1. Leistungsbeschreibung der Umrüstung "MAT85 V1.8/S"

Die Umrüstung "MAT85 V1.8/S" erhöht die Geschwindigkeit der Zeichenübertragung zwischen CPU-Baugruppe und dem Video-Interface BFZ/MFA-8.2 bzw. BFZ/MFA-8.4 von 1200 Bit/s auf 9600 Bit/s, also um den Faktor 8.

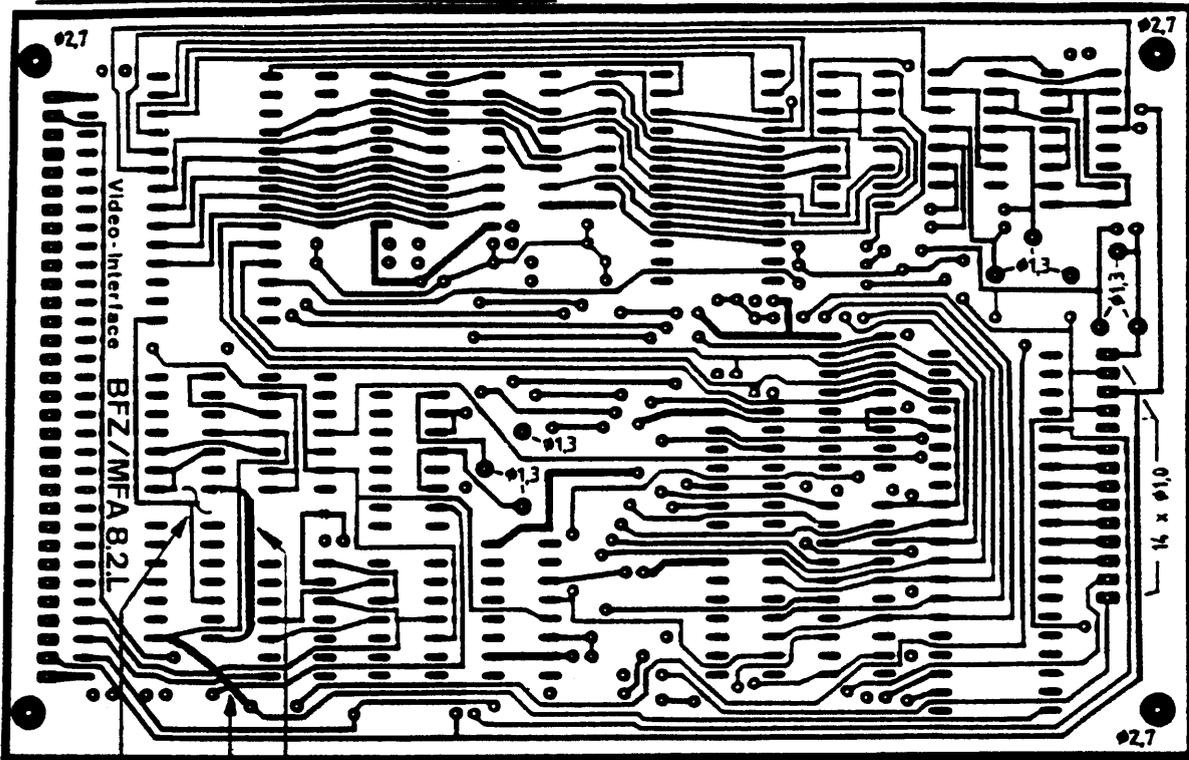
Bei der Umrüstung "MAT85 V1.8/S" und Verwendung des Video-Interface BFZ/MFA-8.2 ist bisher folgendes "Fehlerbild", das sich nicht vermeiden läßt, aufgetreten:

- Wird bei der Verwendung des MAT85-Kommandos "R\_REGISTER" am Ende der Zeile (Registereinstellungen) nicht die Taste "CARRIAGE RETURN", sondern "SPACE" betätigt, so kann es passieren, daß eine weiter oben auf dem Bildschirm dargestellte Ausgabezeile unterhalb des "R\_REGISTER"-Ausdrucks nochmals auf dem Bildschirm erscheint. Diese "Fehlfunktion" (Zeilenvorschub durch Zeilenüberlauf) wirkt sich nur auf die B i l d - s c h i r m d a r s t e l l u n g aus, jedoch nicht auf die Funktion des MFA-Rechners.

A) Video-Interface Leiterbahnseite

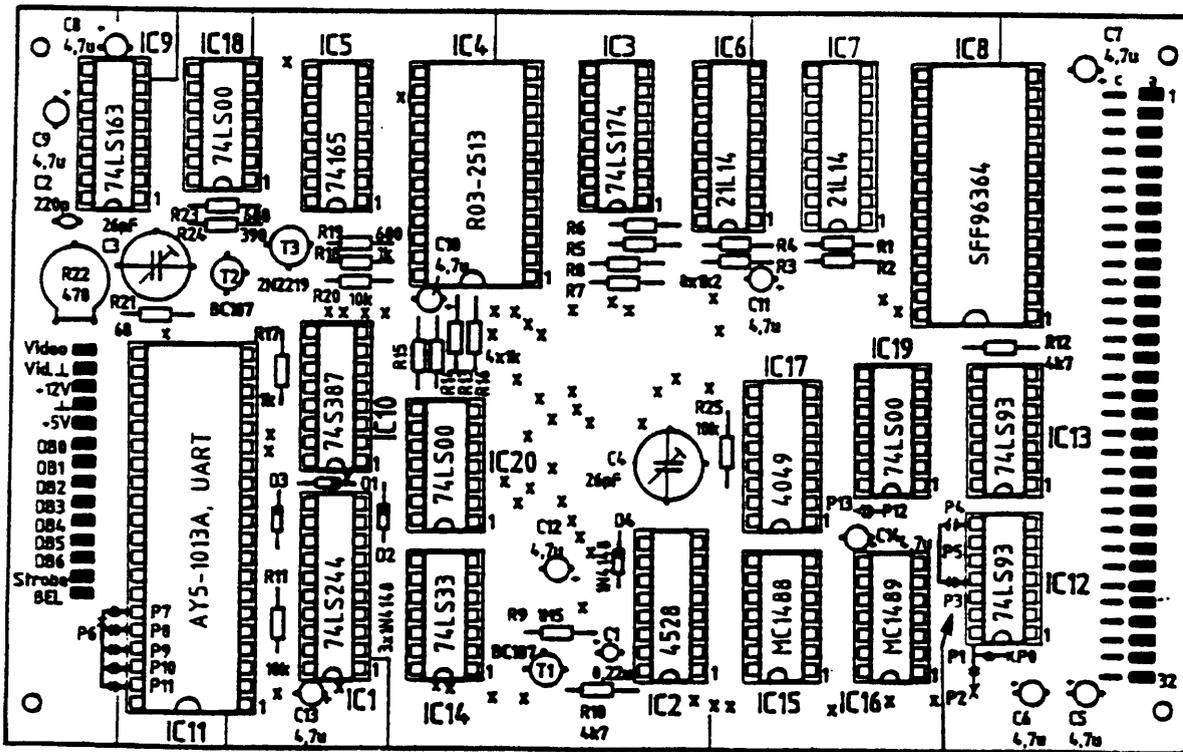
- b1) Leiterbahnseite : Abtrennen Pin 14, IC 13  
 " : Verbinden Pin 14, IC 13 mit Pin 14, IC 12  
 " : Verbinden Pin 1, IC 12 mit Pin 40, IC 11

Brücke Pin 14 (IC 13) - Pin 14 (IC 12)  
 Brücke Pin 1 (IC 12) - Pin 1 (IC 11)  
 Abtrennen Pin 14 (IC 13)
